CCR-VIA -- COMITATO DI COORDINAMENTO REGIONALE PER LA VALUTAZIONE D'IMPATTO AMBIENTALE

Giudizio n° 4175 Del 14/03/2024
Prot. n° 24/083792 Del 27/02/2024

Oggetto: Installazione impianto di preconfezionamento calcestruzzo e svolgimento attività di recupero inerti

Tipo procedimento: Verifica di Assoggettabilità a VIA ai sensi dell'art. 19 del D.Lgs. 152/06 e ss.mm.ii.

PLANIMETRIA DISTANZA RECETTORI DALL'AREA DI PREVISTA INSTALLAZIONE DEL NUOVO IMPIANTO

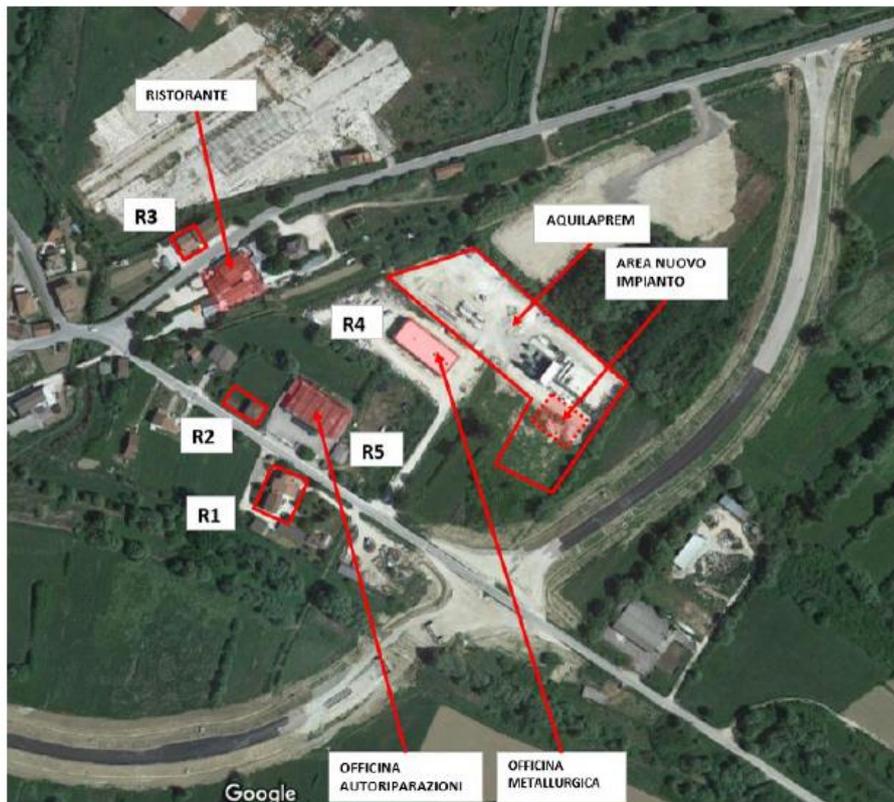
1. Aggiornare la valutazione previsionale di impatto acustico secondo quanto indicato in premessa.

RECETTORE R1 - **140 metri circa** (confine area nuovo impianto / bordo facciata edificio)
 RECETTORE R2 - **150 metri circa** (confine area nuovo impianto / bordo facciata edificio)
 RECETTORE R3 - **220 metri circa** (confine area nuovo impianto / bordo facciata edificio)
 RECETTORE R4 - **70 metri circa** (confine area nuovo impianto / bordo facciata edificio)
 RECETTORE R5 - **125 metri circa** (confine area nuovo impianto / bordo facciata edificio)

RECETTORE	DISTANZA (mt)	CLASSE DI DESTINAZIONE D'USO DEL TERRITORIO ASSEGNATA	LIMITE (dB)
R1	140	IV - AREA DI INTENSA ATTIVITÀ UMANA	65
R2	150		65
R3	220		65
R4	60	V - AREA PREVALENTEMENTE INDUSTRIALE	70
R5	125		70

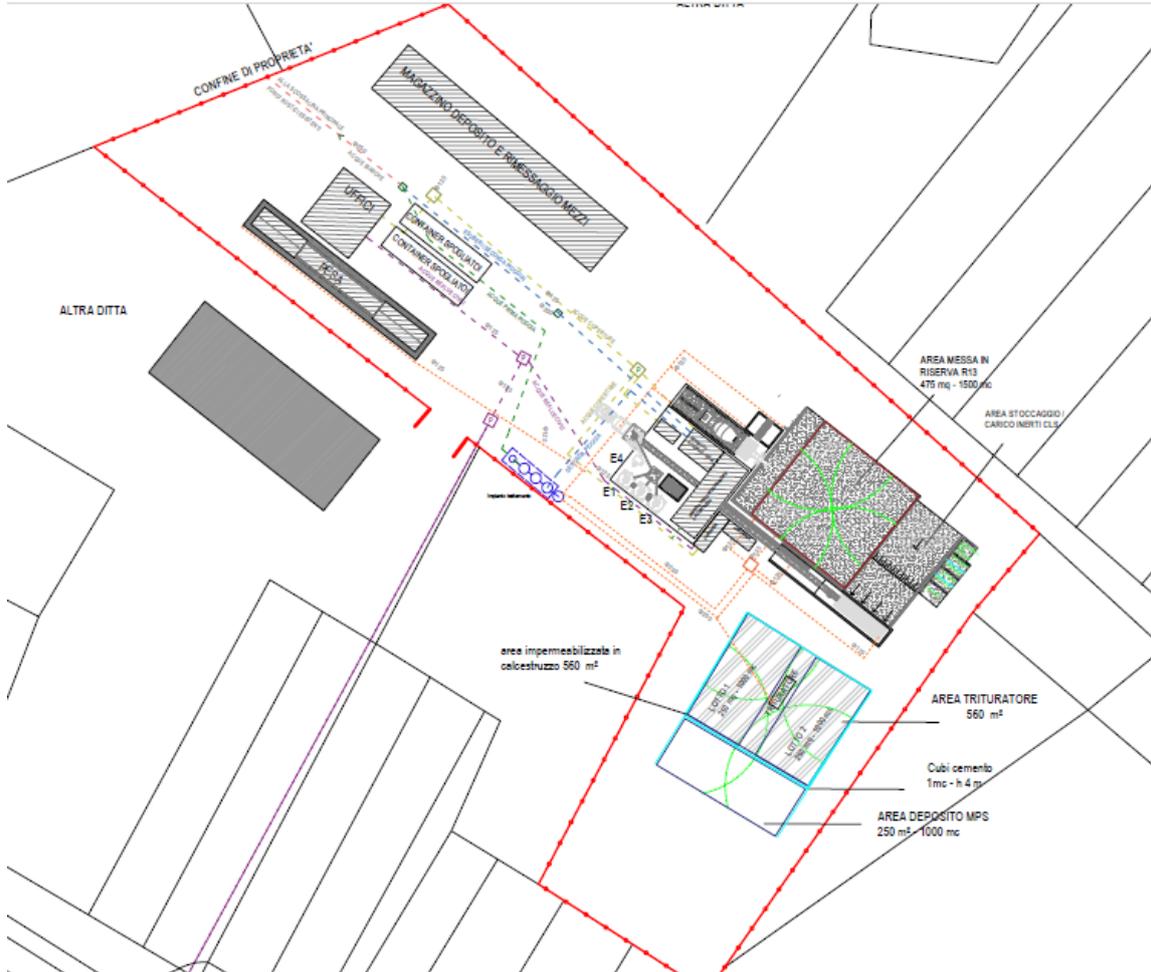
3. Proporre una modalità alternativa per l'impermeabilizzazione delle superfici dedicate alle operazioni di trattamento dei rifiuti.

Il Tecnico dichiara che l'area di trattamento rifiuti, in precedenza impermeabilizzata tramite geomembrana verrà impermeabilizzata tramite calcestruzzo.

Nel nuovo Studio Preliminare Ambientale, presentato in Revisione 02 del 23/02/2024, il Tecnico dichiara che le operazioni di trattamento dei rifiuti saranno eseguite su pavimentazione in calcestruzzo, avente una superficie di 560 mq, atta ad evitare possibili interferenze dei materiali trattati con il suolo ed il sottosuolo, con rete di convogliamento delle acque di dilavamento su apposito impianto di trattamento acque.

Inoltre è riportato che le operazioni di deposito R13 saranno effettuate sulla piazzola impermeabilizzata realizzata in cemento armato con apposito additivo impermeabilizzante. La piazzola impermeabilizzata sarà munita di rete di raccolta e convogliamento acque piovane che le convoglierà in apposito impianto di trattamento. Le acque, dopo esser state trattate verranno convogliate in 2 serbatoi di accumulo di 75 mc (150.000 litri), per poi essere riutilizzate nel ciclo produttivo.

Le operazioni di impermeabilizzazione dell'area da implementare (trattamento inerti) si articoleranno secondo le fasi di seguito riportate:

- scavo di sbancamento di terreno vegetale per una profondità di circa 50 cm;
- predisposizione di pozzetti in cemento per la raccolta delle acque;
- installazione di tubazione in PVC di diametri da 250 mm a 400 mm per la canalizzazione delle acque e loro convogliamento nell'unità di raccolta;
- stesura di stabilizzato compattante con granulometria 0-30 mm (con certificazione e marcatura CE) per uno spessore di circa 20 cm;
- applicazione di calcestruzzo per la realizzazione del basamento su cui verrà realizzata l'area di trattamento rifiuti per uno spessore di 20 cm;
- installazione di irrigatori per l'abbattimento delle polveri e nebulizzazione dei cumuli;
- installazione cubi di cemento per la creazione dei setti.

Il Proponente ha allegato il Layout di stabilimento in rev. 02 del 23/02/2024 che si riporta di seguito:

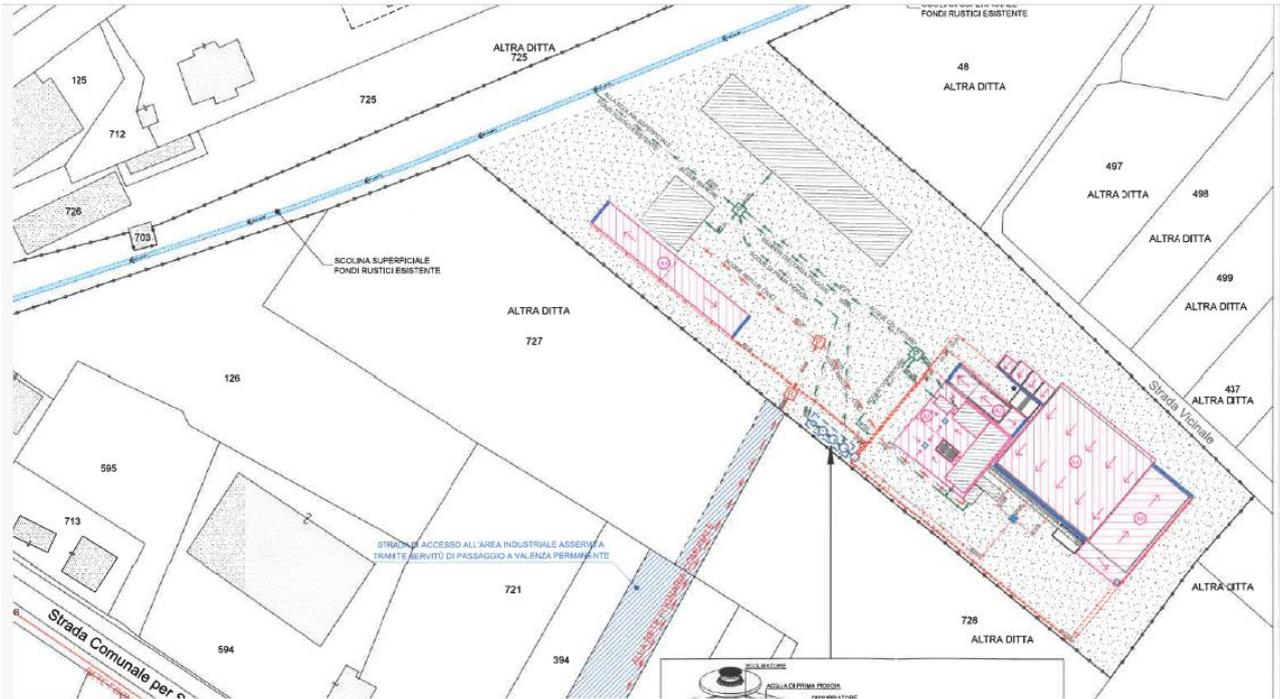
4. Chiarire la funzione e lo stato di fatto dei due fabbricati indicati nel layout impiantistico con il retino a barre orizzontali grigie.

Il Tecnico asserisce che nel nuovo Layout di stabilimento, sono state identificate le aree non precedentemente distinte; a tal riguardo chiarisce che trattasi di uffici container attualmente presenti, nonché di un magazzino deposito ancora da realizzare, ma già in possesso dei titoli abilitativi.
